Carta N° 277-2019-CIP-CDP-CLS

ASUNTO: RECOMENDAMOS MODIFICACIONES ANTES DE LA EJECUCIÓN DE LA OBRA

REFERENCIA: OBRA: "MEJORAMIENTO DEL SISTEMA DE EVACUACIÓN, TRATAMIENTO Y DISPOSICIÓN FINAL DE LAS AGUAS SERVIDAS DE LAS CIUDADES DE SULLANA Y BELLAVISTA – PROVINCIA DE SULLANA-PIURA" (PTAR).

PROPUESTA DE MODIFICACIONES AL EXPEDIENTE TECNICO

Figura N° 01.- Se aprecia un reporte con el sistema GISTECO de EPS GRAU SA

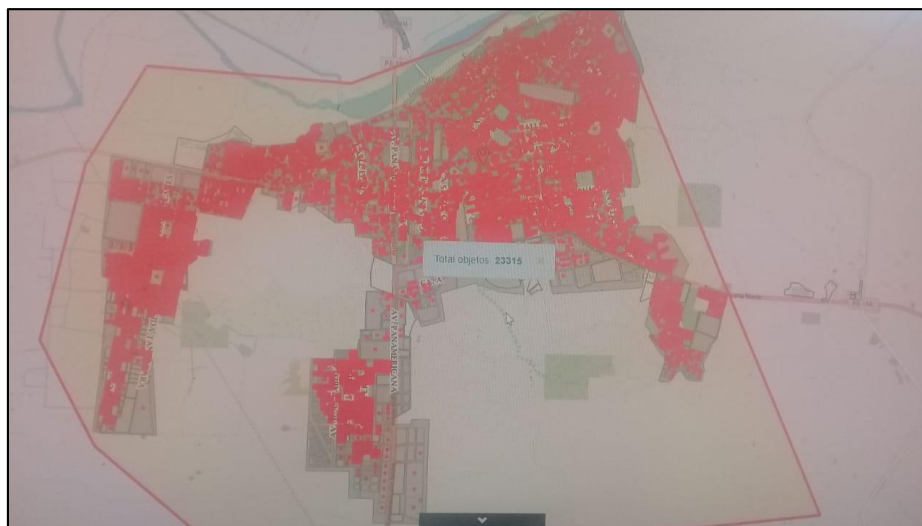
Por otro lado, la empresa EPS GRAU SA que opera el sistema de agua y alcantarillado de la ciudad Sullana-Bellavista, tiene una base catastral de conexiones domiciliarias de viviendas ocupadas en un total de 38,182 lotes, las mismas que están dentro de su ámbito comercial, las que cubren su facturación mensual, sin embargo no se incluyen las conexiones clandestinas o están en trámite de conexión, que hacen uso del sistema en este catastro, pero que evidentemente son lotes de viviendas ocupados y representan un porcentaje considerable, mediante el sistema de información geográfica de EPS GRAU SA denominado GISTECO se ha podido establecer un estimado de 23,315 que no aparecen en el sistema que son conexiones clandestinas o en trámite de ingresar al sistema, como es el sector Oeste y ADUS (450 lotes), se tiene $23,315 - 4759 - 450 = 18,106$, lo que nos da un total de 56,288 lotes, que se aproxima a la primera cifra del catastro del consultor. información muy importante que nos da una idea de la cantidad de lotes ocupados y conectados al sistema Sullana-Bellavista al año 2019.

Esta diferencia se puede explicar probablemente a que existen áreas urbanas con incipiente densificación, pero sin embargo las familias que allí residen actualmente han debido ser tomados en cuenta por el catastro del proyectista, porque su existencia es real y no pueden ser considerados como población proyectada, considerando que el horizonte del proyecto es de 20 años y la ampliación de las redes de saneamiento en Sullana no es a mediano plazo sino a corto plazo según la inversión inminente del MVCyS en Sullana. Es el caso de ADUS que sí tiene saneamiento físico legal, inscrito en RR. PP, cuenta con la aprobación oficial de la Municipalidad Provincial de Sullana, según Resolución Gerencial N° 0073-2017/MPS-GM-GDUel, a la fecha hay 450 lotes ocupados conectados a la red de alcantarillado, se anexa documentación

En consecuencia, se aprecia una aparente incoherencia en el proyecto en lo que se refiere al cálculo de la población, lo que tiene relación directa con el caudal de diseño, parámetro que gobierna todos los cálculos de las diferentes especialidades del proyecto. Esta observación requiere de una explicación por parte del proyectista y de quienes han supervisado el proyecto.

Fig. N° 02: Depósito de gruesos

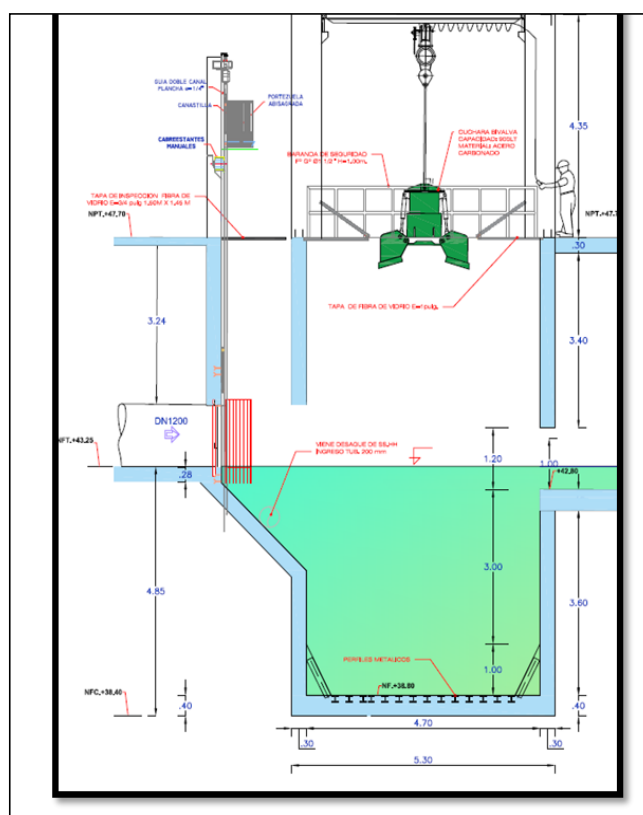
El agua cruda que recién ingresa al pasar al depósito de gruesos, el que, durante los trabajos de extracción de los sólidos, necesariamente debe tener un área abierta para que la cuchara bivalva hidráulica pueda retirar los gruesos mayores de 5 cm atrapados por las rejas manuales, ocupa un espacio en una de las cámaras de 2.29 ml x 0.90 ml, por lo que a pesar de que cuente con una tapa de

fibra de vidrio de 1 Plg. de espesor tiene que tener abierta el espacio para las operaciones de extracción de los sólidos, como se aprecia en la figura N° 01 la bisagra de dicha tapa, **es decir UN ÁREA ABIERTA A LA INTEMPERIE QUE EMANARÁ MALOS OLORES INEVITABLES, las veces que se requiera evacuar, teniendo en cuenta la conducta de los usuarios y muchos buzones sin tapa sería cada aproximadamente cada 3 días.**

Figura N° 5: Tratamiento previo a la cámara húmeda.

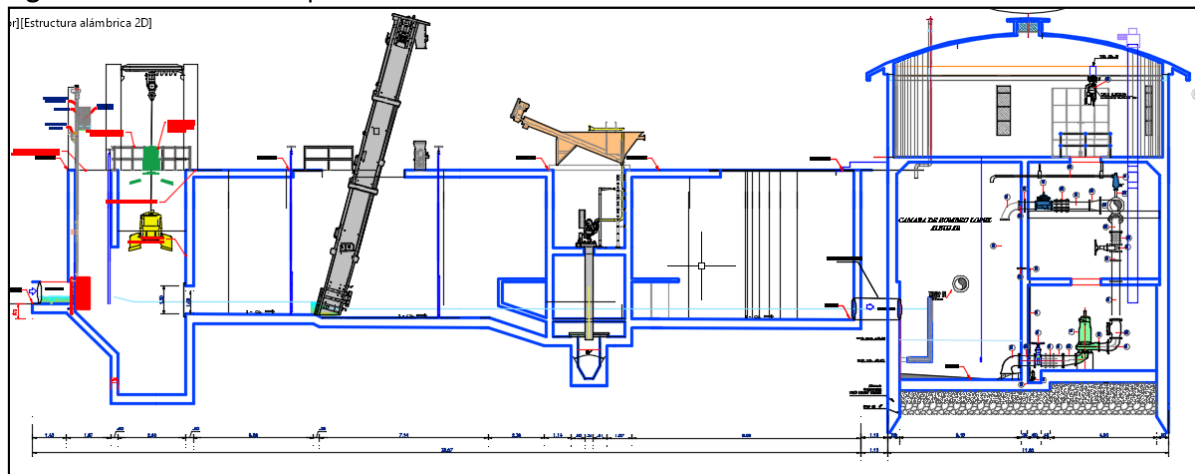
Sin embargo, todos los mecanismos, paralelos a la reja mecanizada y al desarenador tipo vórtice, tornillo transportador, desarenadores, clasificador y lavado de arenas, **SERÁN PROCLIVES A LOS MALOS OLORES POR NO ESTAR EN LOS AMBIENTES CERRADOS DENTRO DEL AMBITO DEL SISTEMA DE CONTROL DE OLORES, DE IGUAL MANERA EN LOS TRABAJOS DE MANTENIMIENTO Y/O REPARACIÓN, POR LO TANTO, SERÁN INEVITABLES LOS MALOS OLORES AL DEPOSITARSE EN LOS CONTENEDORES LOS SÓLIDOS, DE IGUAL MANERA EL SISTEMA DE REJAS MECANIZADAS Y EL DESARENADOR TIPO VORTICE TENDRAN EL MISMO PROBLEMA EN LOS TRABAJOS DE MANTENIMIENTO Y REPARACIÓN.**

- 11.3.- No incluir el tratamiento previo, en las cámaras de bombeo, propuesto por el consultor por ser muy costosas, aumentar el riesgo de que el sistema falle por el sistema continuo con diferentes mecanismos de extracción de sólidos, y además no cuenta con los cálculos electromecánicos de sustento, **proponiendo se utilice el sistema que EPS GRAU SA tiene en todas sus cámaras del sistema. No se conoce una cámara de bombeo en el país con la misma configuración que nos permitan confirmar la eficiencia y bondades del diseño.**

Figura N° 6: Ubicación de Cámara en Urb. López Albuja

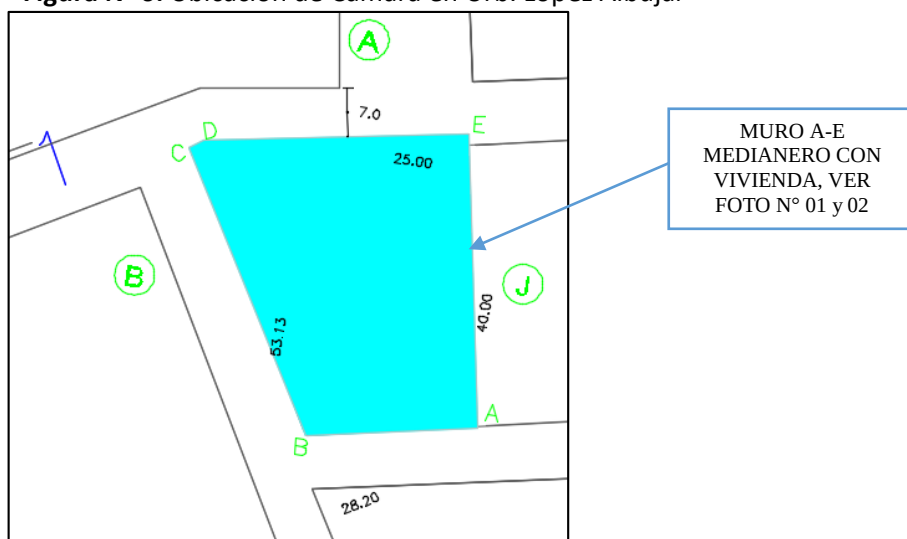
Cabe mencionar que, uno de los lados del cerco perimétrico de la Cámara de Bombeo, que está planteado según el plano de ubicación del proyecto, pegado a la manzana "J" resulta que, en el terreno, este lado de la manzana tiene 3 viviendas a las que se accede por este lado, es decir que con el cerco aparentemente se impediría su ingreso, para remediar este impasse se tendrá que correr el cerco, estrechando aún más al resto de manzanas colindantes, tal como se aprecia en la figura N°6 que se ha tomado del plano de ubicación del proyecto y en las fotos N° 01 y 02:

Foto N° 01: Vista frontal del muro A-E se aprecian 3 viviendas con puertas y ventanas.

Foto N° 02: Vista del muro A-E se aprecian volados.

Se puede apreciar una vez más que no ha habido un trabajo concienzudo de campo, gran parte se ha usado información de gabinete.

- 11.1.- Por todo lo anterior, se establece que se hace necesario reubicar la cámara en la Urb. López Albuja, debido al alto riesgo ambiental y especialmente a la estrechez del terreno disponible, lo que hace inviable se construya en esa ubicación residencial, pudiendo generar un conflicto social. Reubicar la cámara demandará tiempo para adquirir legalmente dicho terreno, así como un nuevo informe sustentatorio ambiental para las cámaras. Teniendo en cuenta que esta gestión de reubicación de la cámara demandará justamente un tiempo similar que buscar un nuevo terreno para la PTAR en el sector Nor-Este hacia el Cucho, se impone que la Entidad, busque mejor un terreno para la PTAR en el sector rural Noreste en dirección al Cucho, de tal manera que, dentro del marco de la Ley y Reglamento, estudie la mejor solución legal sin que el MVCyS se perjudique con el pago de mayores gastos generales y tampoco la empresa ganadora se perjudique, postergándose la entrega de las cartas fianzas de fiel cumplimiento y suspendiéndose el plazo, a fin de que se ubique un nuevo terreno para la PTAR en el sector Noreste y se hagan las modificaciones necesarias del proyecto, para después que se apruebe dichas modificaciones se entregue el terreno y se inicie la obra.

Figura N° 7: Rebose de cámara conectado a colector de llegada de zona industrial. (Plano CBR/PTAR-01/01)

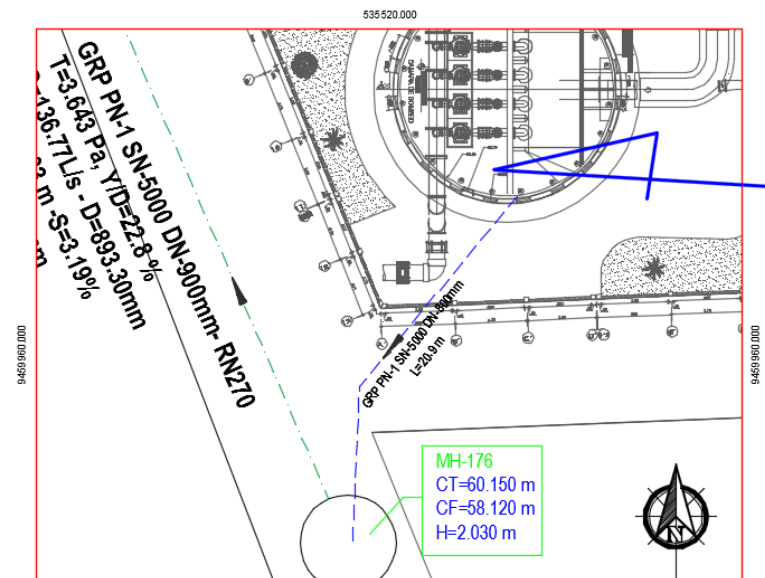
Nota: El tiempo de llenado es luego que el rebose se sature porque el flujo de la zona industrial en 120 ml ingresa a la cámara, en 20 min más se satura.

Se puede apreciar en el proyecto que la cámara de bombeo de la Urb. López Albuja tiene un rebose de 20.90 ml que conecta al colector de llegada a la cámara desde la zona industrial de $\varnothing$ 900 mm, es decir el rebose en menos de 120 ml está de regreso en la cámara:

De acuerdo al proyecto, se tiene un plan de contingencia cuando hay corte de energía, está previsto un grupo electrógeno, por el tamaño del equipo 272 Kw en López Albuja será inevitable el ruido lo cual impactará en las viviendas que están muy cerca.
